株式会社日立製作所 王禅寺センタ

日立教育訓練用原子炉に係る保安規定変更認可申請書

平成15年4月1日付14諸文科科第5270号で認可を受け、別表の通り変更認可を受けたHTR保安規定について、以下の通り変更する。変更内容の詳細は別添の新旧対照表に示す。

図2 管理区域周辺概況図（一階及び地下）

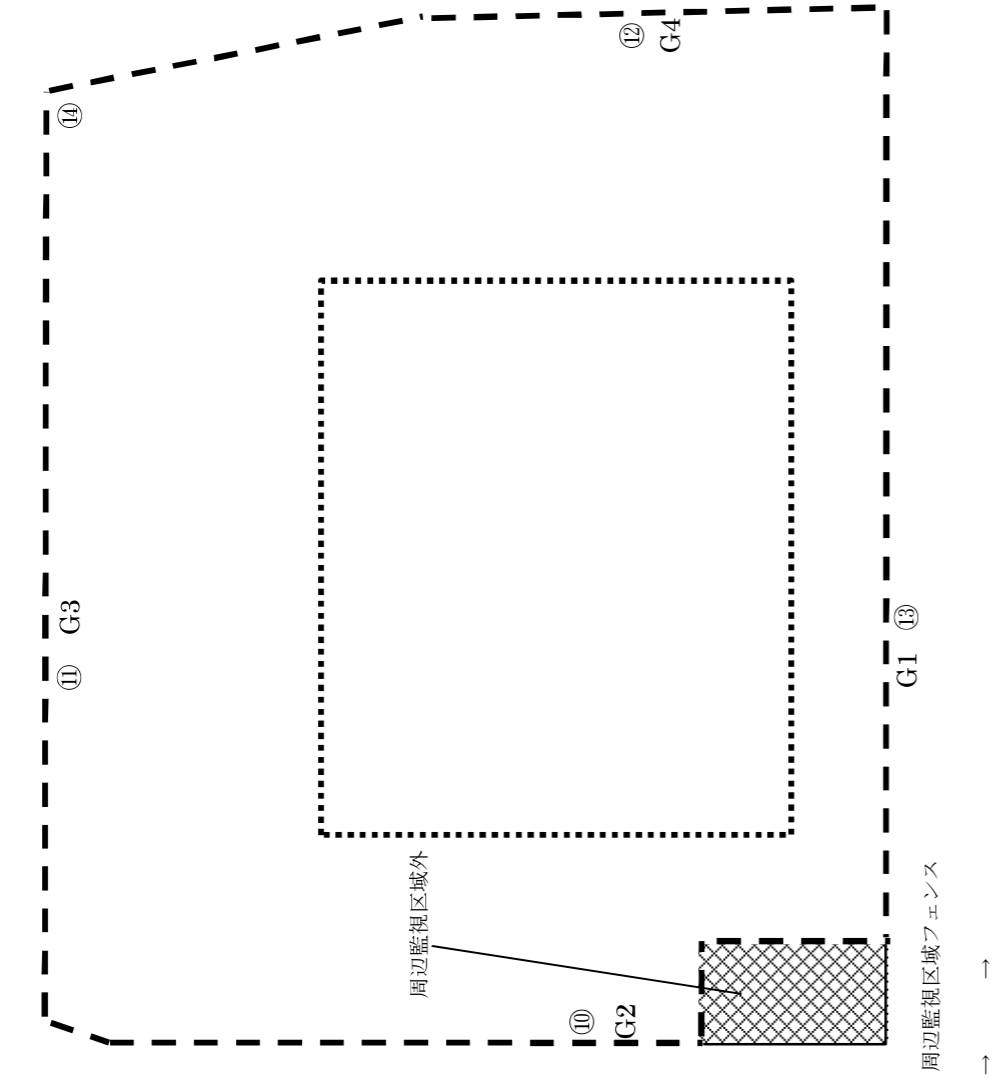
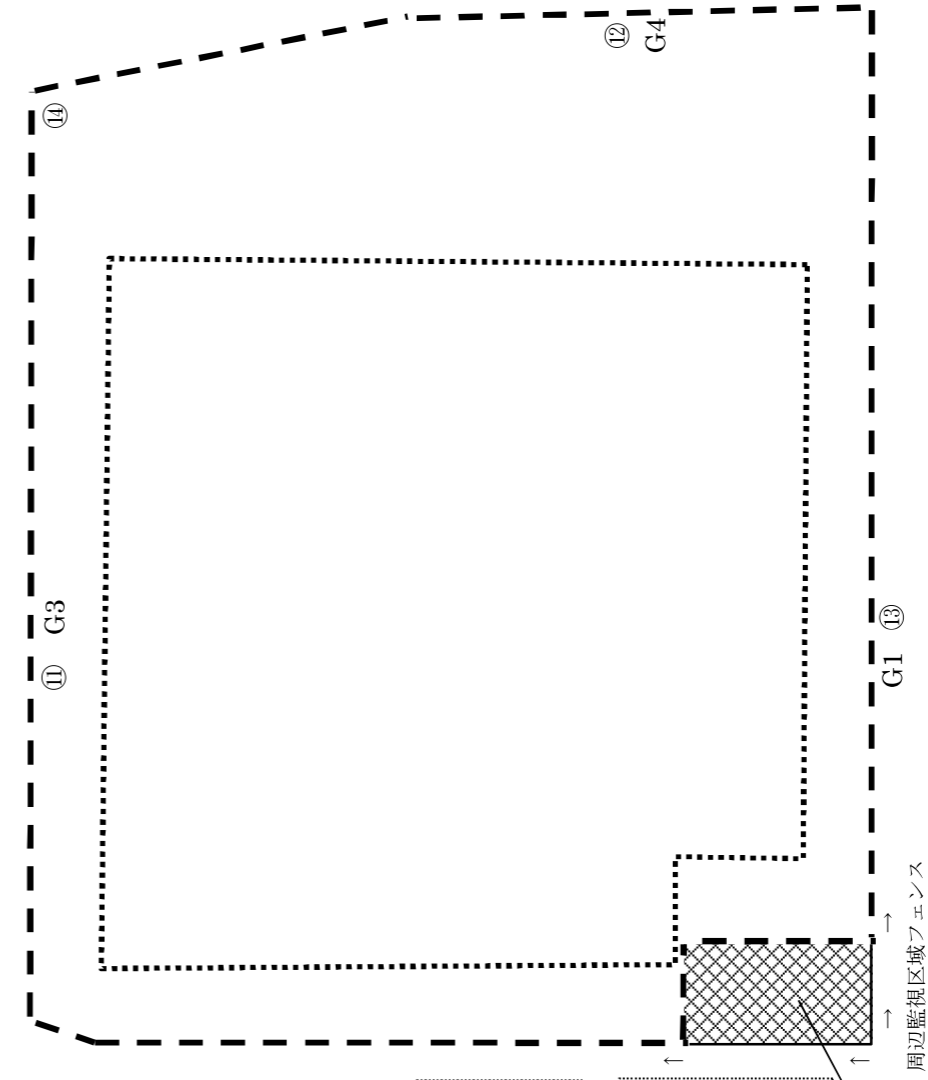
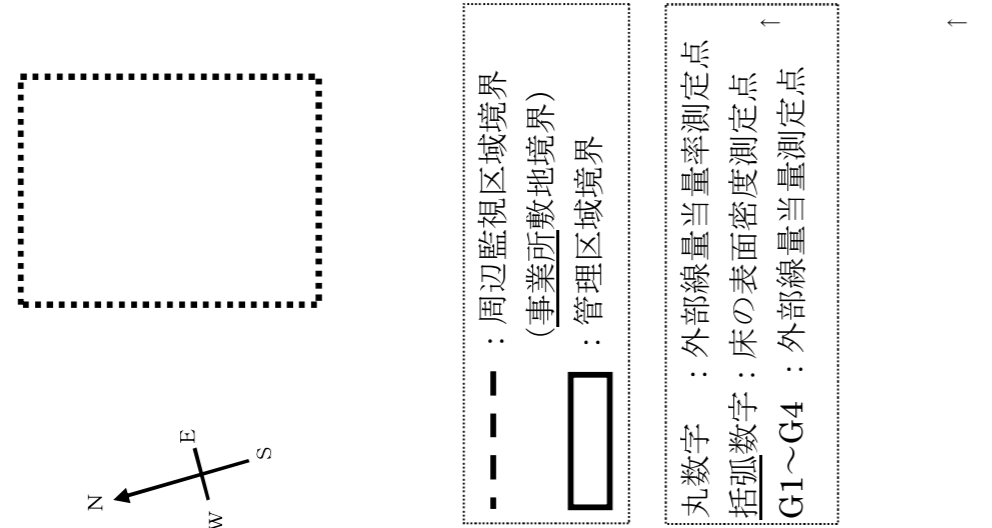
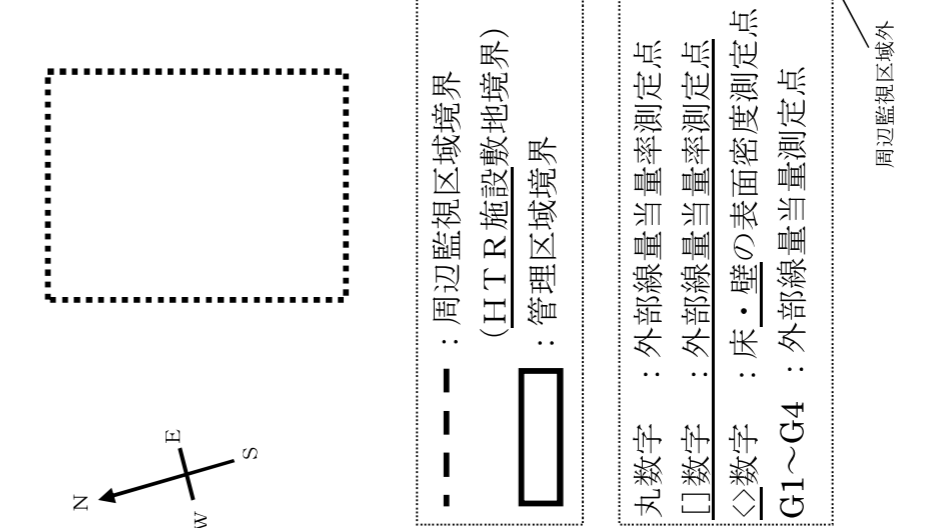
(1)
 追加：第4倉庫
 追加：第5倉庫
 削除：①②⑦⑧⑨
 削除：(1)(2)(3)
 追加：[1]～[12]
 追加：<1>～<4>

(6)(b)
 一階出入口を出入口に変更

(6)(b)
 凡例の記載を適正化

図 2-2 管理区域周辺概況図（二階及び屋上）

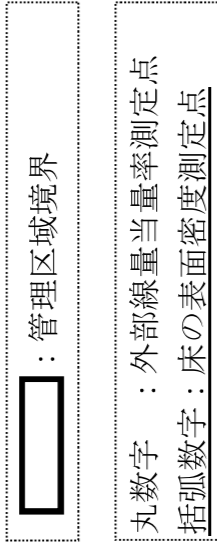
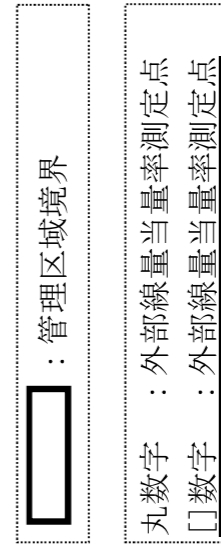
(1)
追加：第 5 倉庫
追加：[13]

(6)(b)

(6)(b)
凡例の記載を適正化

図 3 周辺監視区域

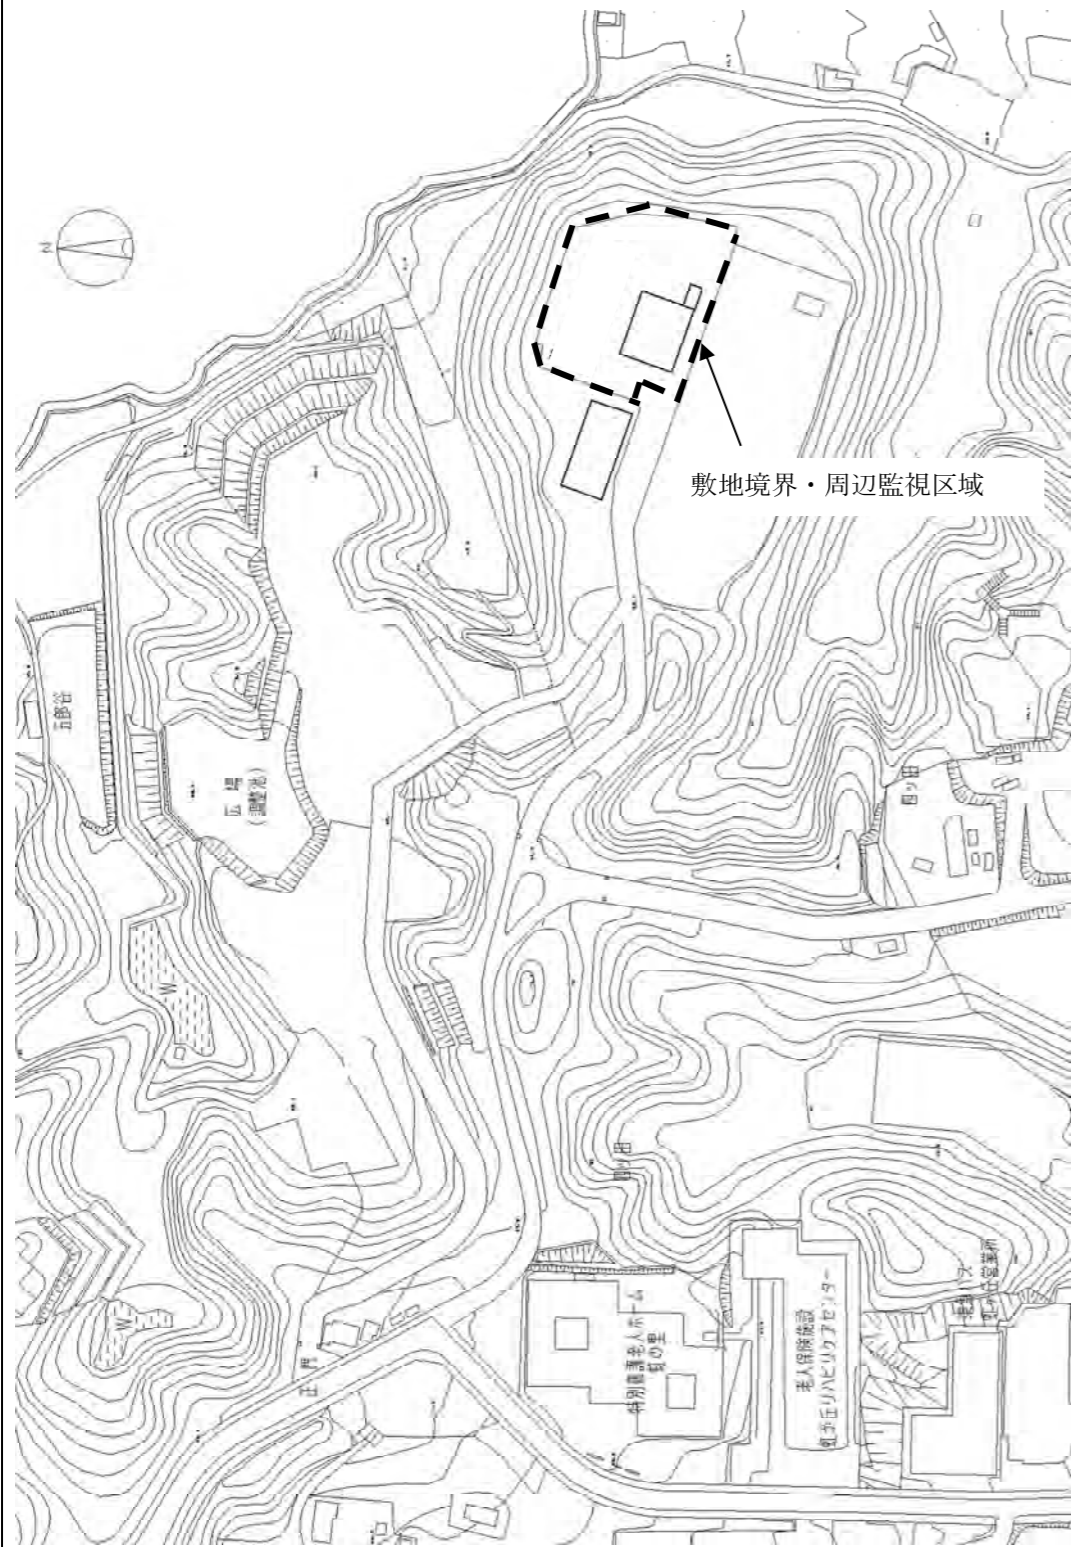
(1)
